VYSVĚTLENÍ ZADÁVACÍ DOKUMENTACE Č. 5

**„Nemocnice Břeclav, p. o. – Komplexní energetické úspory pavilonu
N včetně gastrotechnologií“**

Čl. I.

DETAIL DISPOZICE GASTRO Z PD

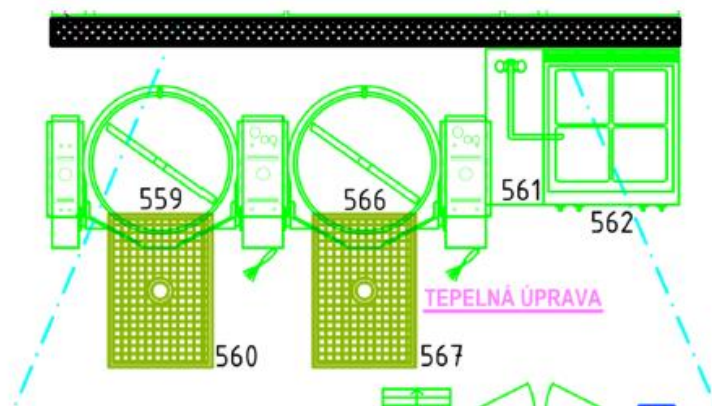
„Zadavatel v zadávací dokumentaci uvádí rozměr níže uvedené technologie a to pozic 559 a 566 jako dva samostatné stroje. Dle výkresu se však jedná o dva stroje spojené jednou středovou nohou. Jakým způsobem je určen rozměr (šířka) každého ze strojů? Je k šířce každého ze strojů připočtena šířka středové nohy, nebo je rozměr každého ze strojů měřen do poloviny středové nohy?

Nebo je směrodatná šířka sestavy obou strojů 1350 + 1300 mm? (dle knihy standardů)

Nebo je směrodatná šířka sestavy obou strojů 1365 + 1360 mm? (dle výkazu výměr)

Dále pak podle výkresu pravá noha stroje poz. 566 zasahuje do půdorysu pozice 561. znamená. Výškově však není možno tyto pozice umístit nad sebe, nebo pod sebe.

Tyto stroje jsou jmenovány v seznamu technologie, ke kterým se vztahuje požadovaný standard technologie. Jsou zde definovány i rozměry technologie. Výše uvedené rozdílné možné řešení však není v povolené toleranci požadovaných rozměrů.

Dále pak v technických standardech jsou uvedeny jiné rozměry než ve výkazu výměr. Zejména u pozice 566, kde je uvedena významně jiná hloubka technologie, která není v limitu 5%.

Jakým způsobem má tedy uchazeč postupovat při definování rozměrů dané technologické sestavy?

A to jak v rozměru šířky celé sestavy, tak v rozměru hloubky sestavy?

Pro určení rozměrových tolerancí jsou směrodatné rozměry z výkazu výměr nebo z knihy standardů?

Zadavatel přílohou tohoto vysvětlení poskytuje technický standard, ve kterém je upravena definice maximálního rozměru tak, aby dodavatelům nevznikaly nejasnosti. Sestava míchacích kotlů má nově definovaný celkový maximální rozměr – tj. obě zařízení dohromady.

Platí, že směrodatný je technický standard, nikoli údaje v tabulce výkazu výměr, jak již bylo uvedeno ve vysvětlení č. 2 zadávací dokumentace.

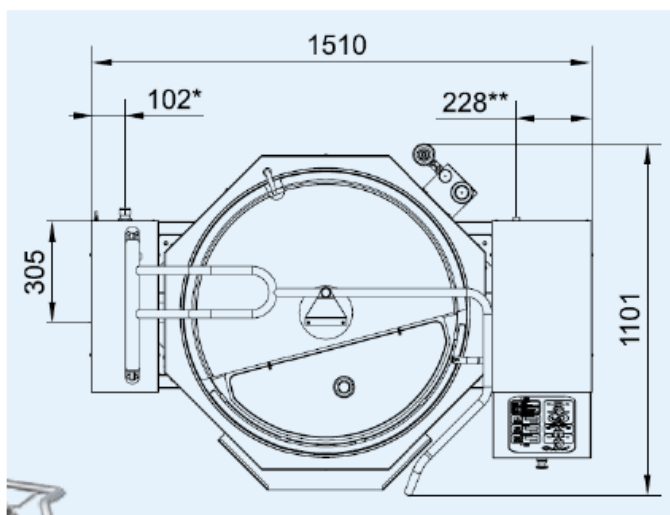
Pro představu přikládáme rozměr standardního kotle jednoho z možných výrobců tak jak jsou definovány v technických podkladech.
